RE: Voorgenomen renovatie kademuuren voorhaven Rijkshulpschutsluis Vreeswijk
100024065-C-003-Voorlopig ontwerp.pdf

Hierbij het pre-advies op het plan voor de renovatie van de kademuuren.

Dit pre-advies heeft betrekking op het voorlopig ontwerp van Ingenieursbureau Rotterdam, d.d. 14-12-2024

DOORSNEDE I-I
SCHAAAL 1: 20

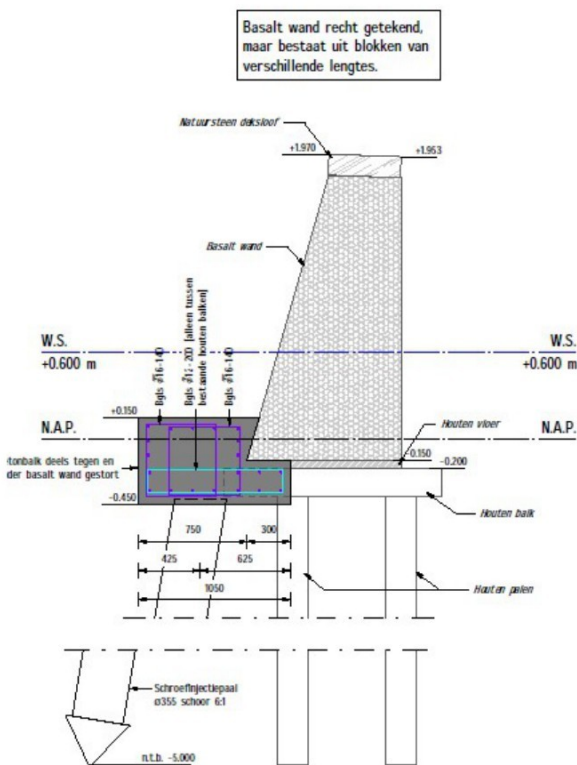
Kort samengevat wordt de fundering van de kademuur aan de noordzijde versterkt met een betonbalk en 1 schroefinjectiepaal, en aan de zuidzijde versterkt met een betonconstructie danwel L wand en 2 of 3 schroefinjectiepalen.

Deze oplossing heeft geen nadelige gevolgen voor het rijksmonument, en is wat mij betreft een goede richting.

De fundering wordt met schroefinjectiepalen versterkt, een verstandige keuze.

Mijn enige punt van zorg is de technische staat van de basaltmuur. Of de constructie stabiel blijft is sterk afhankelijk van de technische staat van de kademuur. Wanneer samenhang in de muur ontbreekt is afschuiving mogelijk. Ook ligt uitspoeling van grond achter de muur op de loer. Het is verstandig dat de kademuur na ontgraven gecontroleerd en waar nodig gerestaureerd wordt. Alleen voegen is niet voldoende.

DOORSNEDE J-J
SCHAAAL 1: 20

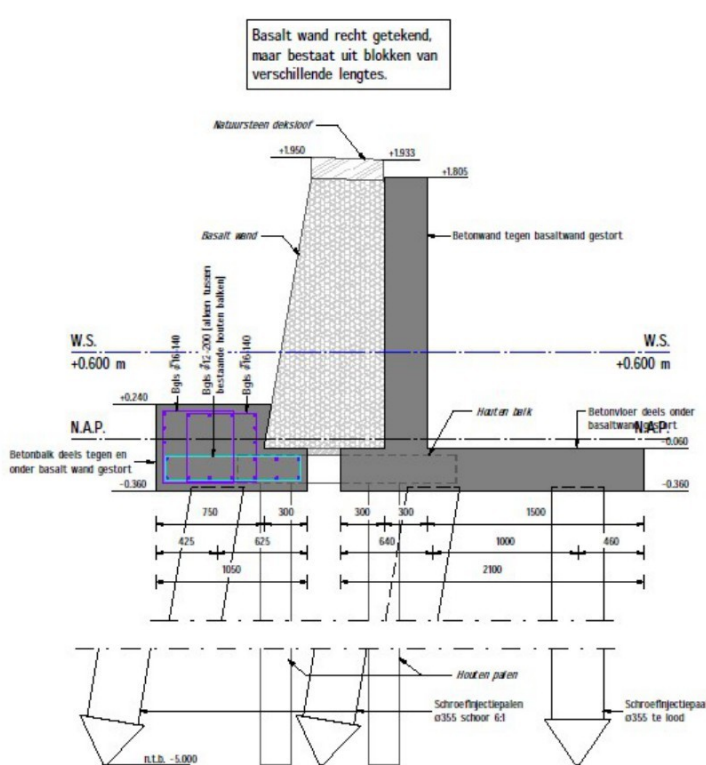
Aan de zuidzijde komt de oorspronkelijke functie van de basalt keermuur te vervallen door toepassing van een L-vormige betonconstructie, maar dit is gezien de gronddruk door verkeer niet te voorkomen en derhalve acceptabel. De uitstraling, en daarmee de beeldwaarde, blijven gelijk.
